Modell: Piaggio1 1.2 kW Moped (EMEA)

Betreff: Neue Kalibrierung für Aktualisierung VMS-Steuergerät

Beispielgrafik für den Vergleich der zwei Strategien des Kennfelds "SPORT":

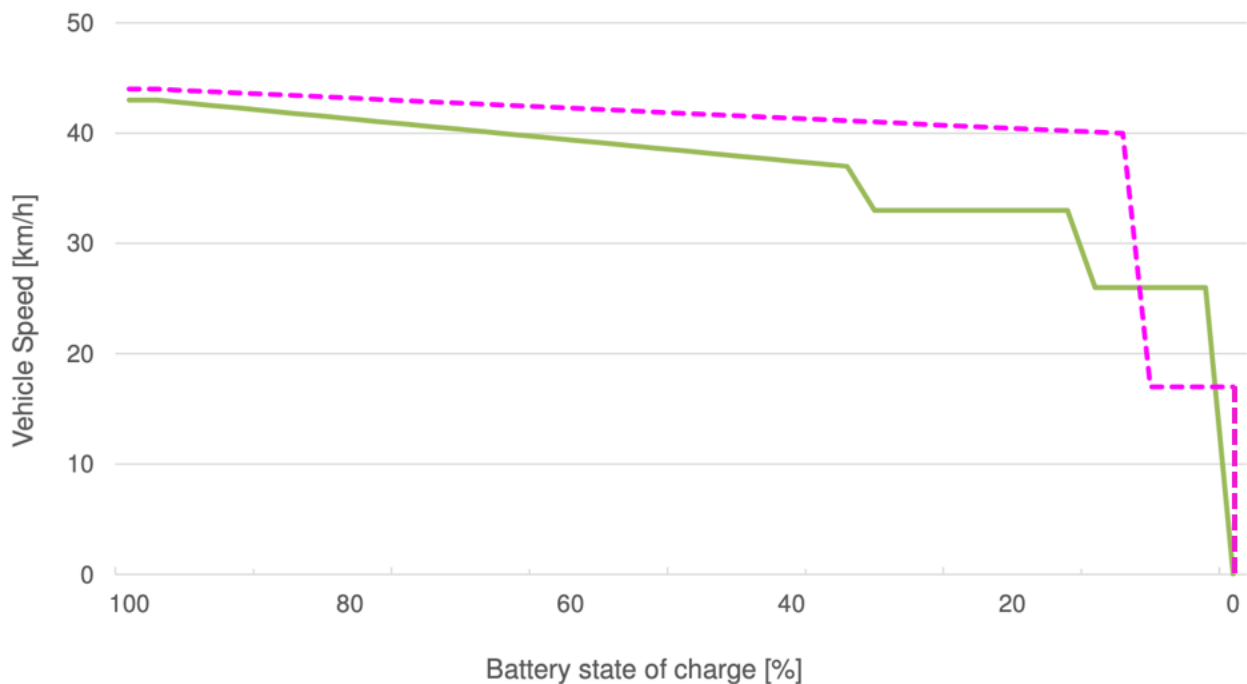
- Aufrechterhaltung der Strategie für die Verwaltung der Geschwindigkeit abhängig von SOC. Für ein besseres Verständnis der eingeführten Änderungen wird nachstehend eine Grafik als Beispiel abgebildet, in der die Unterschiede zwischen der neuen Strategie (violett) und der alten (grün) erkannt werden können.

--- : Profil des neuen Firmwarepakets GK01MP10 und GK01MP11_Boosted (gleiches Profil wie GK01MP06)

— : Profil des alten Firmwarepakets GK01MP04- GK01MP05

Wie aus der Grafik ersichtlich ist, wird mit der neuen Software eine einzige "Derating"-Stufe für die Geschwindigkeitsreduzierung abhängig von SOC eingeführt die am Armaturenbrett durch das Blinken des Worts LIMIT angezeigt wird.
